ACLARACIÓN Nº2 “SUMINISTRO Y MONTAJE DEL SISTEMA DE ALUMBRADO DE EMERGENCIA EN TÚNELES DE LÍNEA 1 Y LÍNEA 2 DE METRO S.A.”

Santiago, 28 de febrero de 2018

Ilustración 10: Imagen referencial Diagrama red de Baja tensión

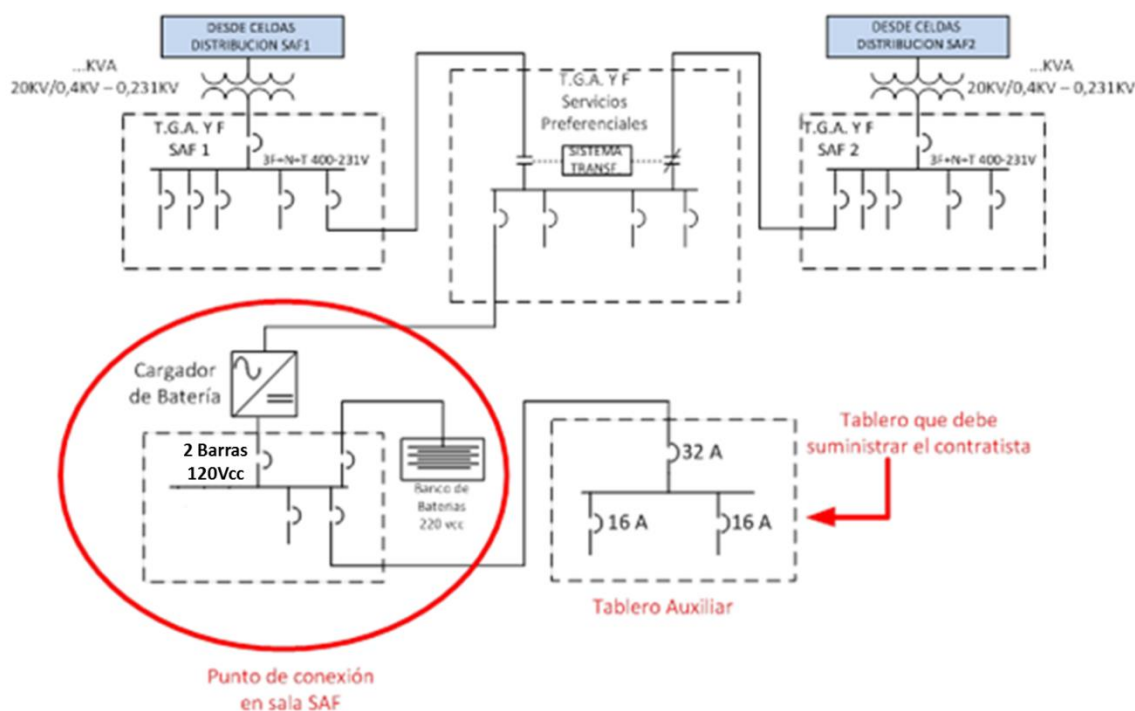
4. Especificaciones Técnicas, punto 7, 7.10 “Arquitectura Baja Tensión”

Se reemplaza esquema por el siguiente:
